改善箇所説明図

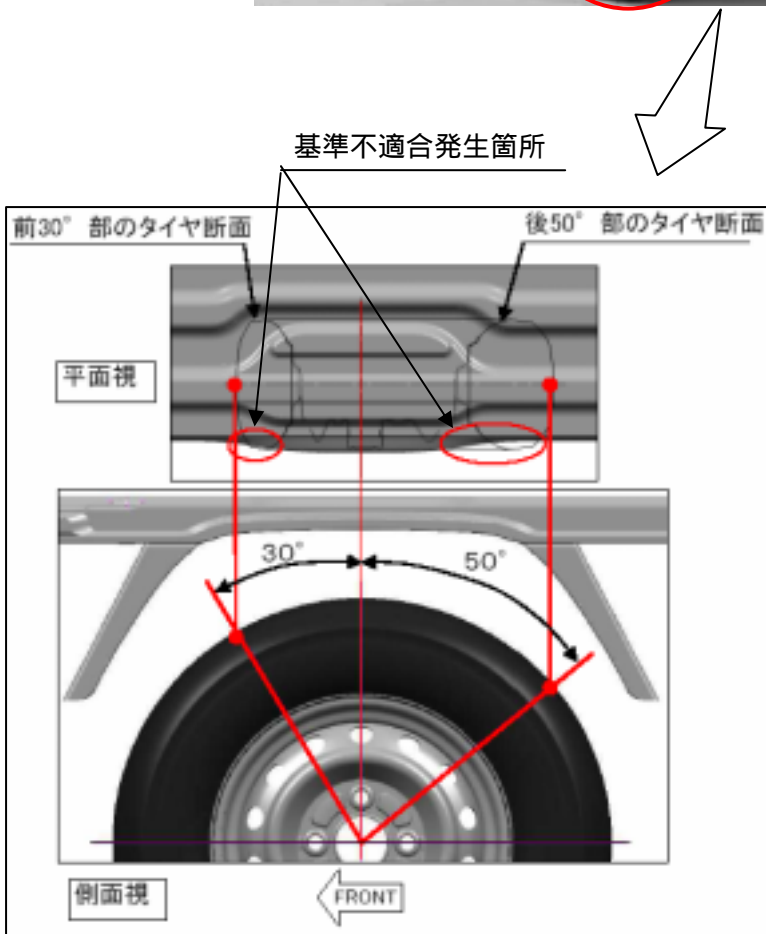
保冷車、冷凍車などに架装された車両において、後輪タイヤが直上の車体より外側方向に突出している場合があるため、保安基準に適合しないおそれがある。

全車両、後輪付近の車体に板金製フェンダを追加装着する。

但し、フロア等が改造され保安基準に適合しているもので、当該フェンダが装着出来ない車両については、追加装着は行わない。
